VERKSTADS- MEDDELANDE

BETR.	AVLUFTNING FÖR BRÄNSLE- TANK	PRODUKT	P
		GRUPP	23
DATUM	Augusti 1973	NR	56

Avluftningsslang ersatt av rör

VOLVO
112034

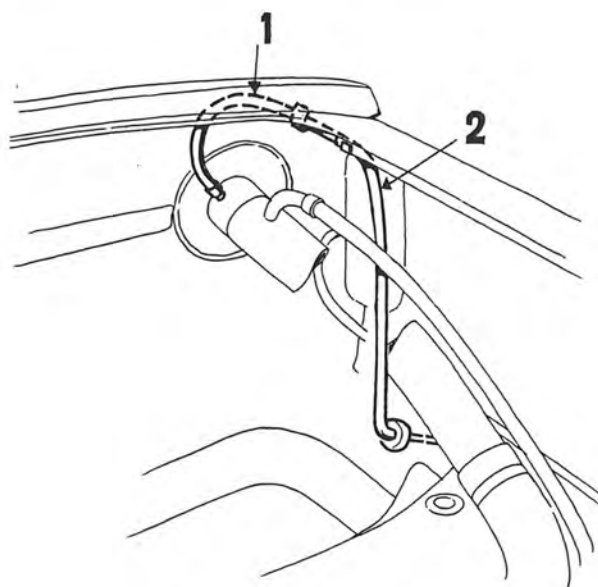
Avluftningsslangen för bränsletanken är ersatt av ett rör. Röret ansluter till påfyllningsröret med en slang, se bilden.

Ändringen är införd i produktionen enligt följande:

<u>Vagn</u>	<u>Från och med chassinummer</u>
142	381627
144	409163
164	97846

Följande detaljer monteras:

<u>Detaljnummer</u>	<u>Benämning</u>	<u>Antal</u>
954314 - 1	Bundyrör 1/4"	0,55 m
192034 - 7	Slang	0,13 m
943843 - 3	Slangklamma	1
192248 - 3	Klammer	1
